PF0204 – MODERNIZAÇÃO DO TROÇO ENTRE ALVERCA E CASTANHEIRA DO RIBATEJO

LINHA DO NORTE – TROÇO ENTRE O PK 20+000 E PK 34+100

TOMO 10.1 – ESTUDO DE IMPACTE AMBIENTAL

ELEMENTOS ADICIONAIS PARA EFEITOS DE CONFORMIDADE DO EIA

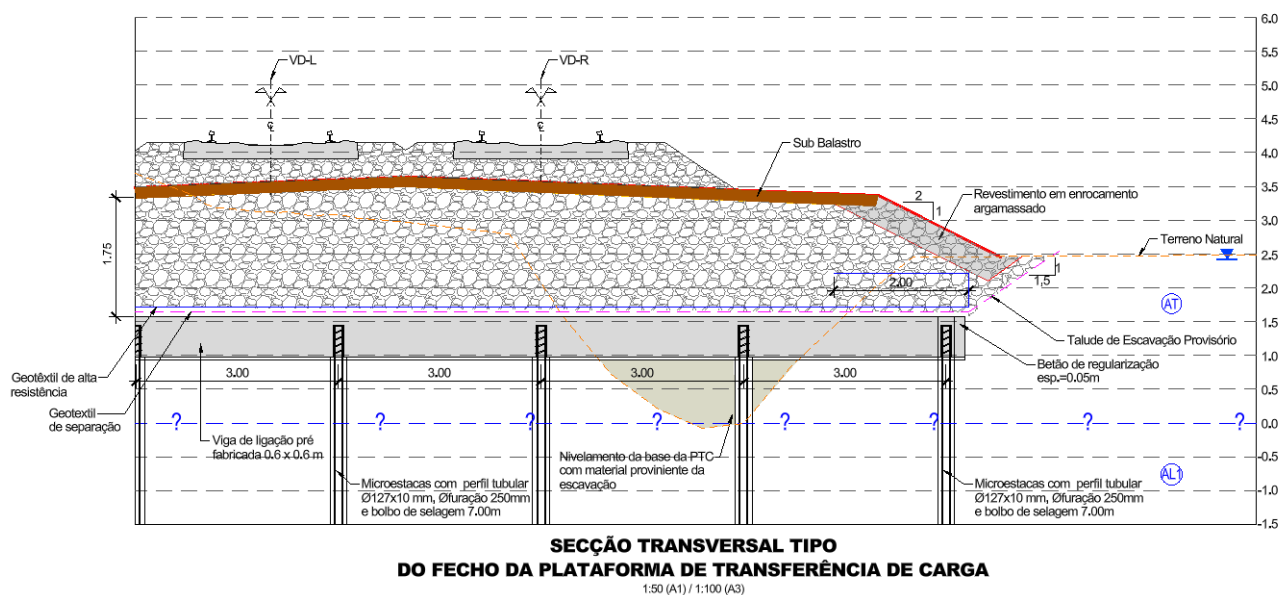
1.12. Definir quais os trabalhos a executar em betão (passagens hidráulicas, fundações/estacas, restabelecimentos de passagens superiores, etc.) e clarificar a origem e quantidade deste material (peças pré-fabricadas, betão pronto em autobetoneira, ou betão produzido em central de betão a instalar).

Tanto as PH correntes, como as especiais serão betonada *in situ*. Os edifícios e obras de arte (PSP e PSR) em betão são também betonadas *in situ*, com exceção das lajes alveolares da cobertura do Edifício de Passageiros em Alhandra.

A utilização de autobetoneira ou betão em central será uma decisão da Entidade Executante (empregador). Admite-se, contudo, que a opção comum nestes ambientes seja a do betão produzido em central.

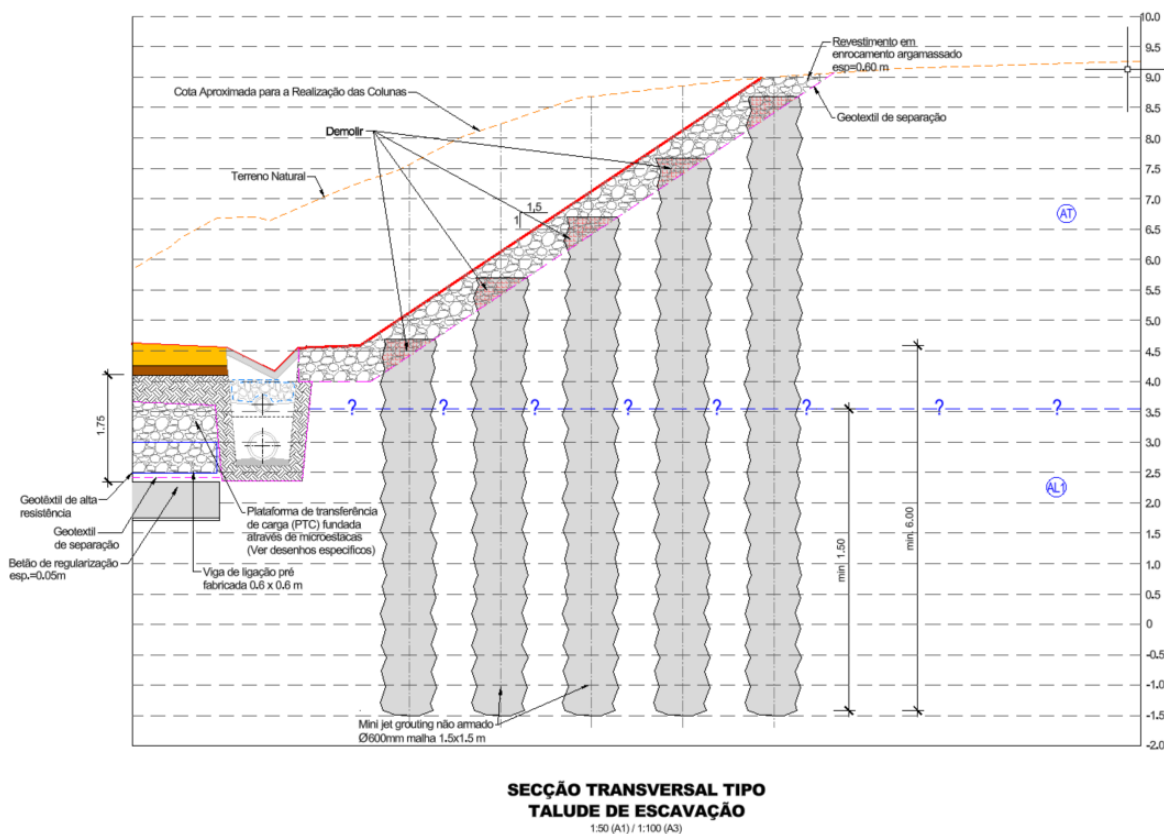
1.13. Apresentar o perfil transversal/pormenor da linha férrea que inclua a prevista fundação especial “*caracterizada por uma plataforma de transferência de cargas (PTC), com espessura de 1,75 m, fundada através de microestacas*”, incluindo o revestimento previsto para os respetivos taludes (propostas de camada de agregado britado argamassado com 40 cm de espessura), sendo que a Figura 3.15 do RS não integra esta solução.

Apresenta-se, seguidamente, o esquema representativo solicitado, referente à solução de fundação da plataforma ferroviária e o revestimento dos respetivos taludes, composto por enrocamento argamassado.

Estas figuras foram também inseridas no Subcapítulo 3.5.5.2 do Relatório Síntese do EIA consolidado (Figuras 3.17 e 3.18, respetivamente).

Em zonas com talude de escavação, encontra-se previsto o recurso a uma solução de tratamento do terreno, caracterizada por colunas de *jet grouting*. Nestas situações, a superfície do talude será revestida com enrocamento argamassado com 60 cm de espessura.

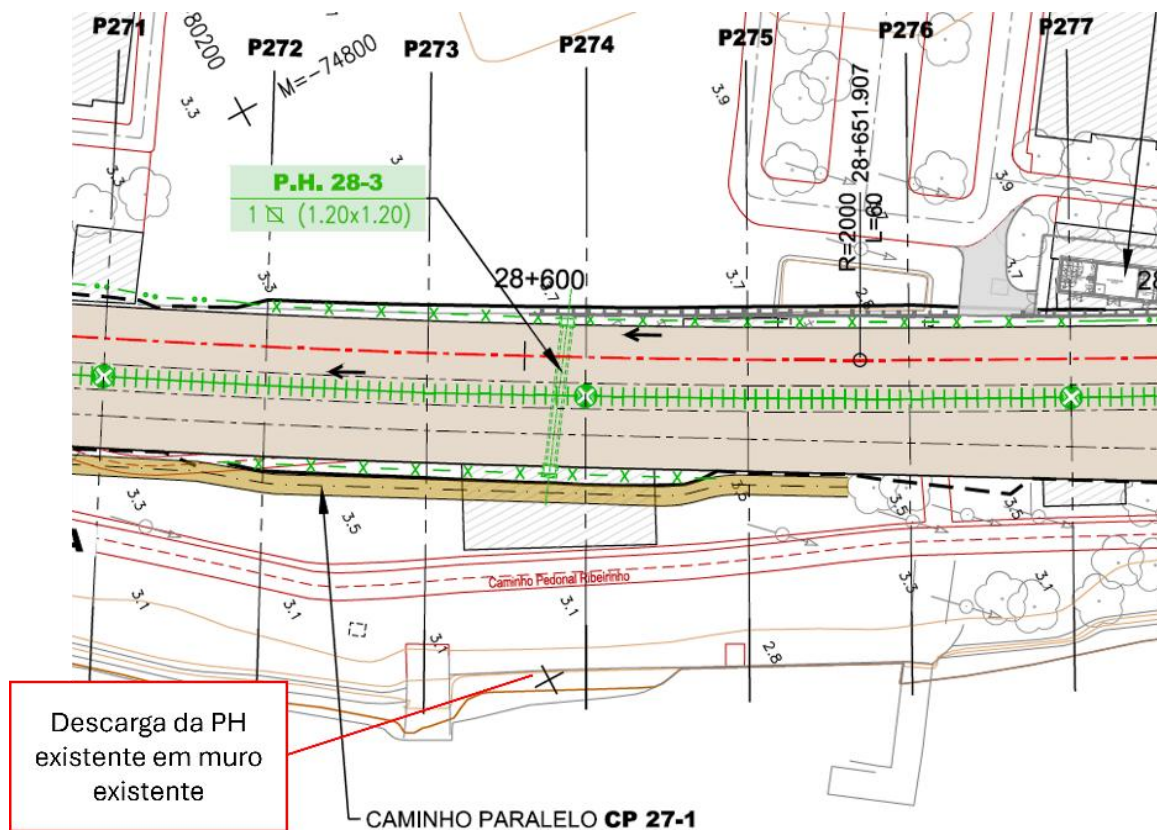
1.14. Especificar o procedimento de substituição das passagens hidráulicas (PH).

No procedimento de substituição das passagens hidráulicas, a Entidade Executante terá que proceder ao desvio / entubamento provisório da linha de água, de forma a ser possível a execução da nova passagem hidráulica, garantido o seu pleno funcionamento em completas condições de segurança.

O procedimento construtivo, a apresentar à Fiscalização na fase de obra, deverá garantir que a continuidade da linha de água não será interrompida com a construção e exploração dos caminhos de acesso e das plataformas necessárias para a construção da obra, garantindo também as necessárias ações minimização dos impactes ao nível da contaminação da linha de água.

Assim, previamente ao início dos trabalhos, proceder-se-á ao desvio provisório por entubamento da linha de água, intersetando-a a montante, através de ensecadeiras.

Na passagem pela zona de trabalho, a linha de água seguirá entubada, entregando o escoamento na linha de água existente, a jusante da zona de trabalho.
